监理通知单

工程名称: 围场满族蒙古族自治县 2016 年村级光伏扶贫电站采购项目 编号: WCFP-TZD-007

关于石桌子乡盖子沟村现场存在的需整改问题

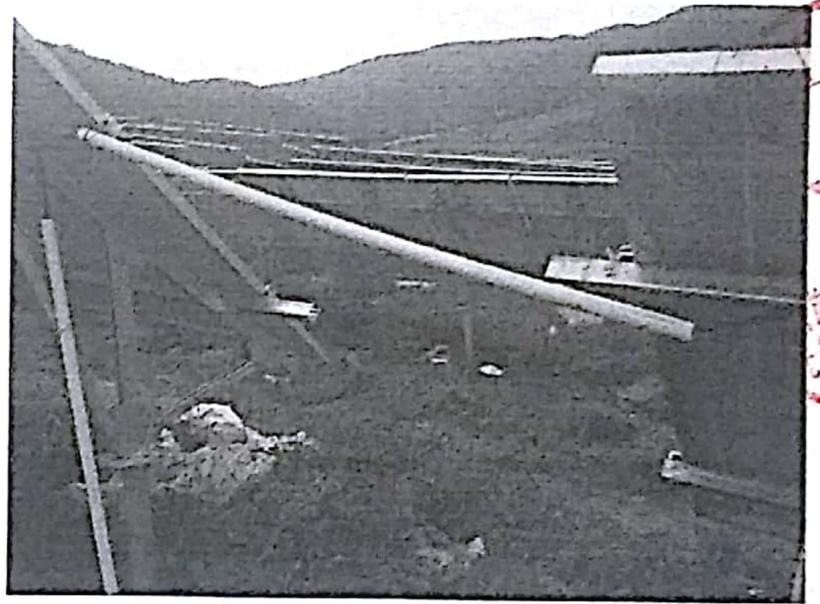
部分螺栓缺安装不规范、缺少垫片和弹垫

接地焊接区长度不够、未刷防腐

阵列间穿线套管未固定

要求你单位立即安排人进行整改, 整改完成后拍照回复并通知监理复查。

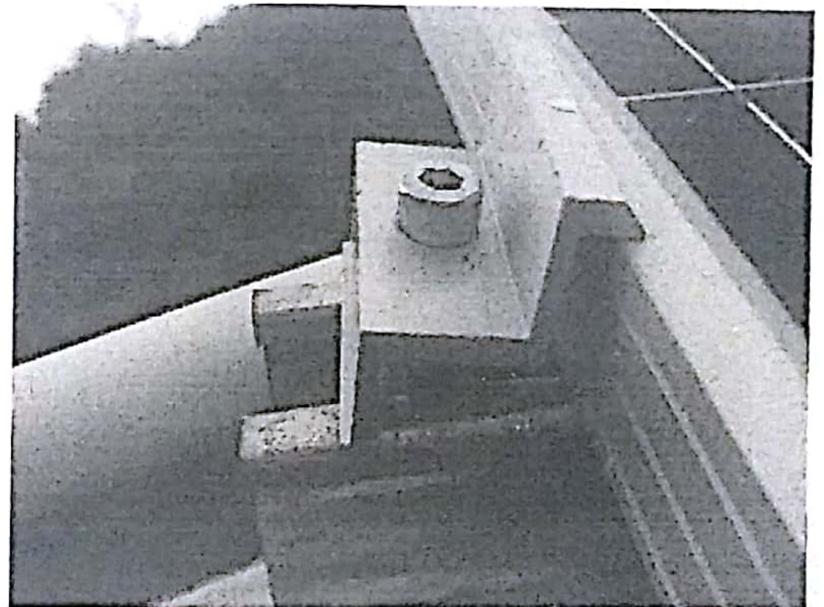
垫片生锈

压块安装不规范

汇流箱下套管过短

箱内洞口封堵不规范
